<b>ALCALDÍA MAYOR DE BOGOTÁ D.C.</b> Fondo Prevención y Atención Emergencias	<b>CONCEPTO TÉCNICO SOBRE          NECESIDAD DE ESTUDIOS          DETALLADOS DE AMENAZA Y RIESGO          POR FENOMENOS DE REMOCIÓN EN          MASA DENTRO DEL TRÁMITE DE          LICENCIA URBANÍSTICA</b>	Código:	GPR-FT-10
		Versión:	04
		Fecha de revisión:	21/06/2011

<b>1.1 CONCEPTO TÉCNICO No.</b>	<b>CT-7294</b>
<b>1.2 ÁREA:</b>	Análisis y Mitigación de Riesgos
<b>1.3 COORDINACIÓN:</b>	Estudios y Conceptos Técnicos
<b>1.4 REFERENCIA CRUZADA RADICADO FOPAE:</b>	2014ER656
<b>1.5 RESPUESTA OFICIAL No.</b>	<b>RO-68536</b>

<b>2.1 SOLICITANTE:</b>	Diego Rojas M.
<b>2.2 PROYECTO:</b>	Vivienda
<b>2.3 LOCALIDAD:</b>	3. Santa Fé
<b>2.4 UPZ:</b>	96. Lourdes
<b>2.5 BARRIO O SECTOR CATASTRAL:</b>	Barrio Egipto Alto (Julio Cesar Turbay)
<b>2.6 DIRECCIÓN:</b>	Calle 9 A No 5 – 38 Este Int. 9 (**)
<b>2.7 CHIP:</b>	AAA0144RABR (*)
<b>2.8 MANZANA CATASTRAL:</b>	29
<b>2.9 PREDIO CATASTRAL:</b>	14
<b>2.10 ÁREA (Ha):</b>	0,008520 (*)
<b>2.11 FECHA DE VISITA: FECHA DE EMISIÓN:</b>	Enero 24 de 2014 Marzo 6 de 2014

**Fotografías No. 2 y 3.** Condiciones de la vía de acceso (Calle 9 A) y una de las vías sobre las cuales se ubica el predio (Carrera 5B Este) y los tipos de edificaciones existentes.

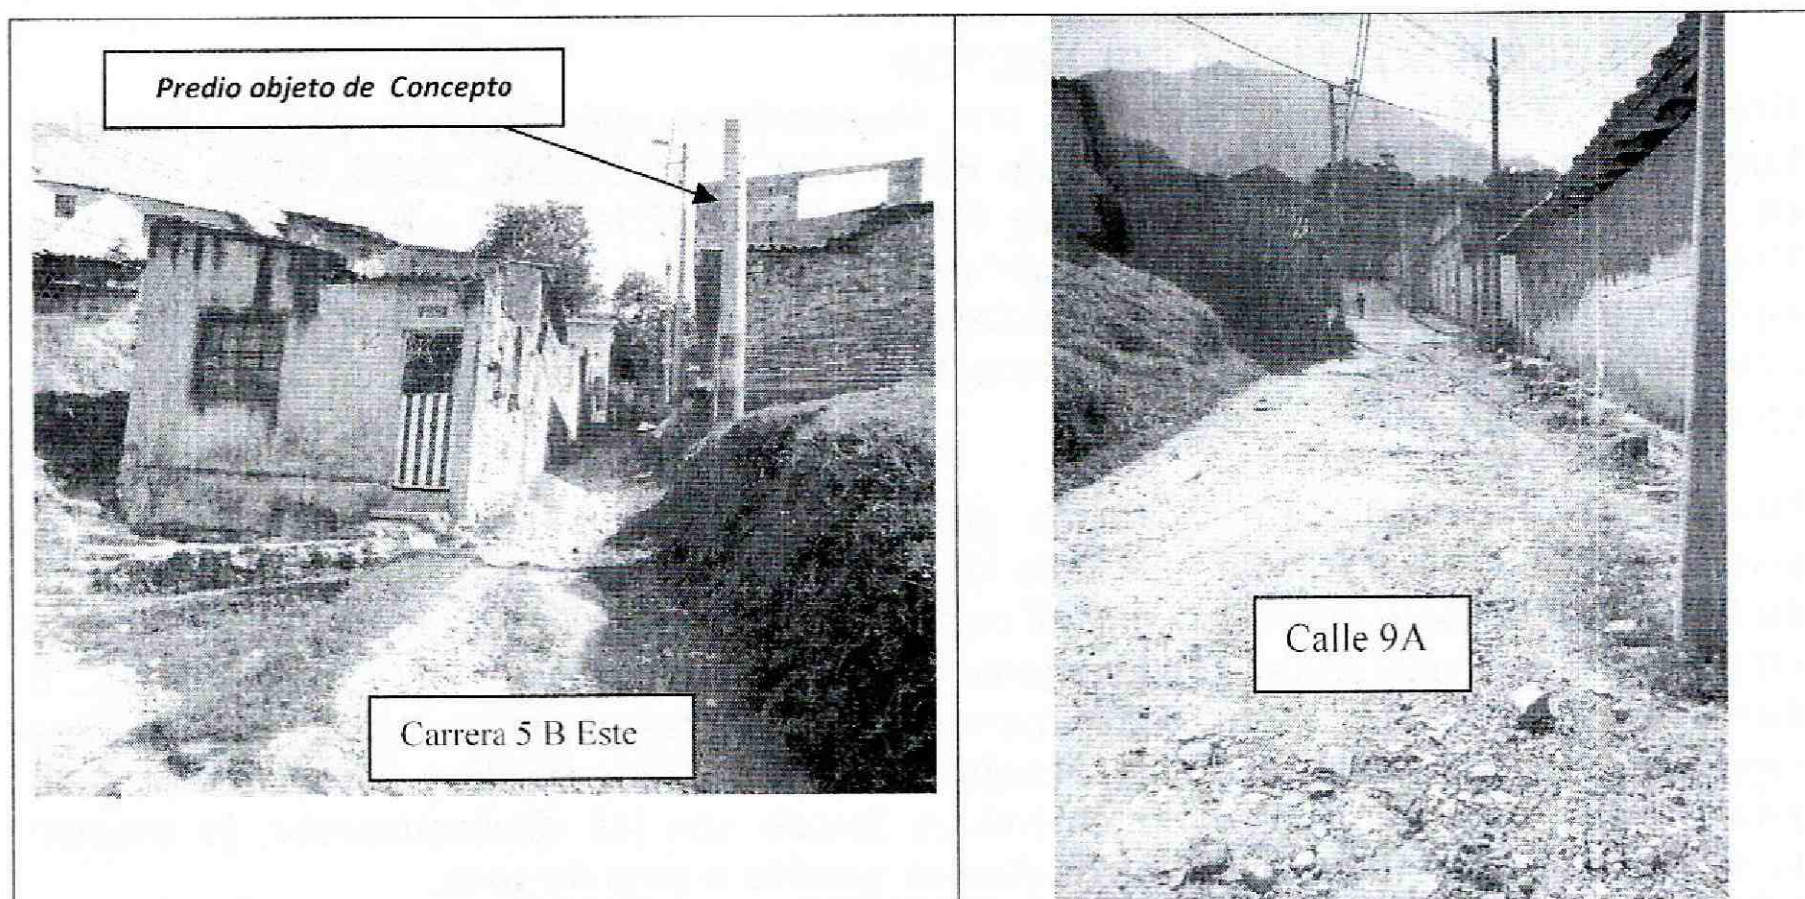
En el momento de la visita al predio objeto del presente concepto técnico, se encontró una edificación de dos (2) pisos. El primer nivel se aprecia en estado terminado y actualmente habitado; el segundo nivel corresponde a una obra en construcción en mampostería parcialmente confinada. La edificación puede ajustarse a las condiciones del proyecto mencionado en el oficio de la solicitud remitido por el Sr. Diego Rojas, ya que allí se especifica licencia de construcción modalidad obra nueva, pero se hace referencia a dos (2) unidades o edificaciones de dos (2) pisos.

En el predio no se observaron evidencias de afectación por procesos de remoción en masa de carácter local, ni de carácter general en la ladera o zonas aledañas al predio evaluado (Fotografías 1 a 3).
